Stadt Quickborn

Aufstellung des Bebauungsplanes Nr. 56 „Wohngebiet nord-östlich der Theodor-Storm-Straße“

Stand: 25.02.2022

**Zusammenstellung der Äußerungen aus der frühzeitigen Beteiligung der Behörden
und der Beteiligung der Öffentlichkeit gemäß §§ 3 (1) und 4 (1) BauGB)**

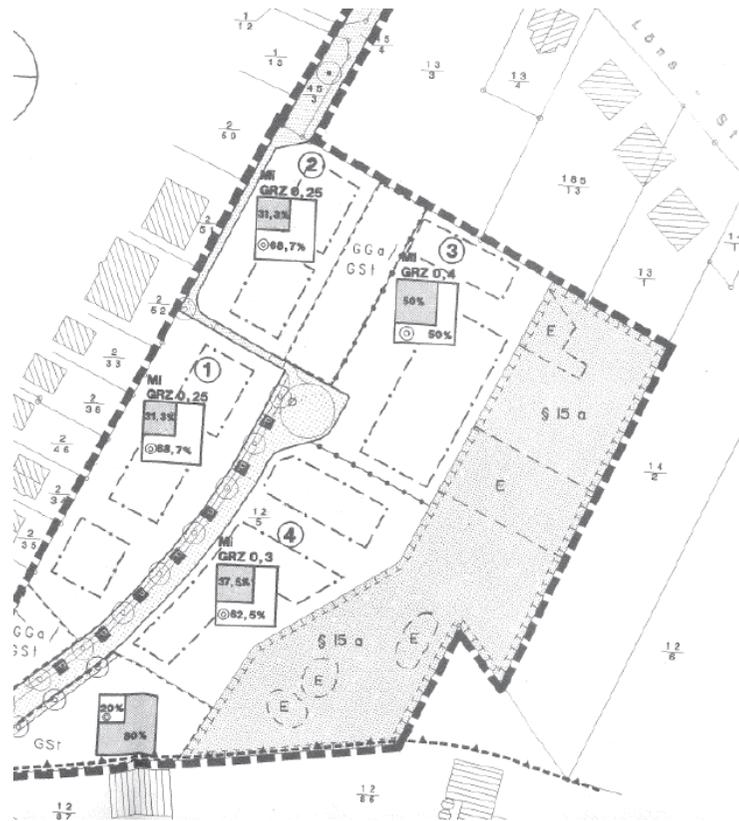
Dem vorliegenden Entwurf zur Bauleitplanung Nr. 56 der Stadt Quickborn kann von Seiten der UNB nicht zugestimmt werden, denn es werden Belange des Naturschutzes in Hinblick auf gesetzlich geschützte Biotope berührt.

- Die Planung widerspricht den Darstellungen des festgestellten Landschaftsplanes von 1999. Die ehemalige Suk-

Die Hinweise werden berücksichtigt.

Die Bodensanierung wird bereits im Vorwege durchgeführt, so dass den zukünftigen Grundstückserwerbern altlastenfreie Grundstücke übergeben werden. Außerdem ist der Grundwasserabstand innerhalb des Gebietes ausreichend und die Grundstücke sind groß genug dimensioniert, so dass die Errichtung von Versickerungsanlagen auf den privaten Grundstücken umsetzbar sein wird.

Auszug aus dem Grünordnungsplan zum Bebauungsplan Nr. 56 der Stadt Quickborn

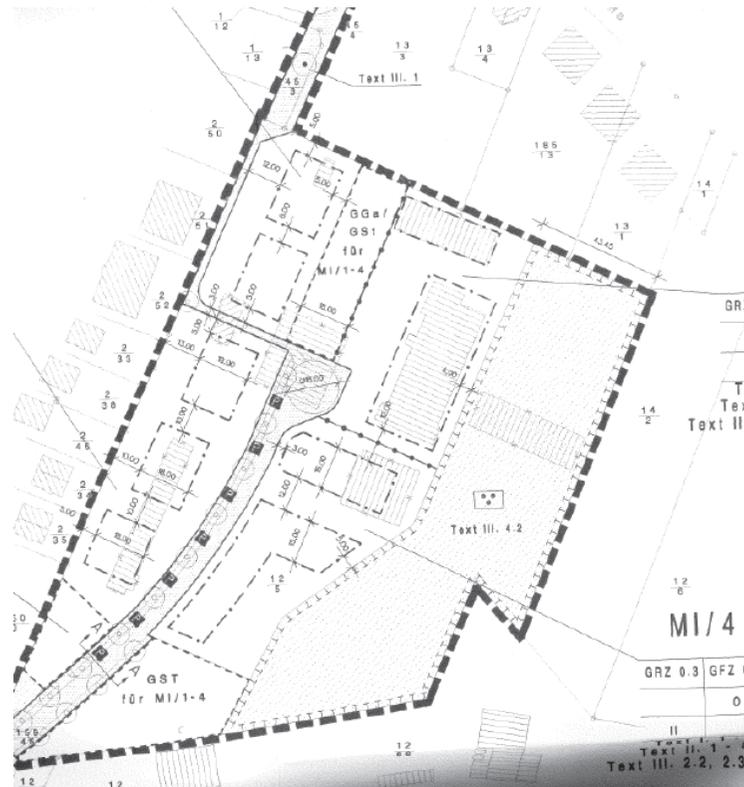
- Der Festsetzungen des rechtskräftigen Bebauungsplanes 56 sowie der festgestellte Grünordnungsplan von 1997 stehen im Widerspruch zur heutigen Entwurfsplanung. Siehe Anlagen.

Landschaftspläne überspannen i. d. R. einen Zeitraum von 10 bis 15 Jahren und werden entsprechend der jeweiligen aktuellen Entwicklung angepasst und fortgeschrieben.

Der damalige B-Plan Nr. 56 hat keine Rechtskraft erlangt, weshalb auch der in diesem Zusammenhang erstellte Grünordnungsplan nicht auf die heutige Planung anzuwenden ist.
